Service meddelande

BETR.
Vevaxeltätning bakre

B 17, B 19, B 21, B 23
B 200, B 230

Vevaxeltätning bakre, byte

21 00116A

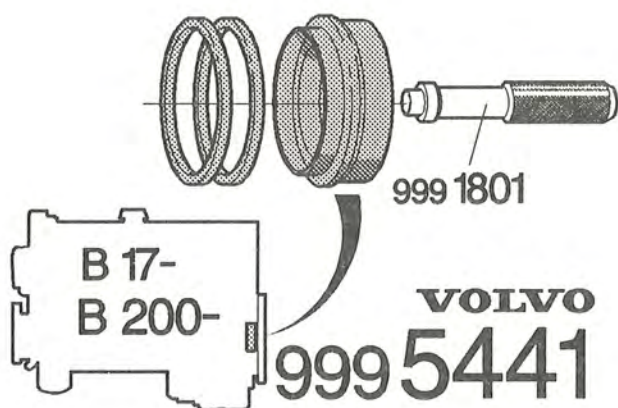
En ny mer kompakt, bakre vevaxeltätning med detaljnummer 6 842 093-4 har införts i produktion. Den nya tätningen ersätter tidigare utföranden av bakre vevaxeltätningar. Ett nytt dorn måste därför användas vid ditsättning 999 5441.

Använd dorn 999 5441 och standardskaft 999 1801.

Knacka in den nya tätningen tills dornen bottnar mot vevaxeln.

När äldre utförande av tätning byts till nytt utförande med dorn 999 5441 ska:

- 1 distansring tas bort om tätningsytan är oskadad
- 2 distansringar tas bort om tätningsytan är sliten
- 0 distansringar tas bort om tätningsytan utanför slitytan är oskadad

När nytt utförande av tätning byts till nytt, med hjälp av dorn 999 5441 ska:

- 0 distansringar tas bort om tätningsytan är oskadad
- 1 distansring tas bort om tätningsytan är sliten
- 2 distansringar tas bort om den gamla tätningen satt 3 mm innanför flänsen
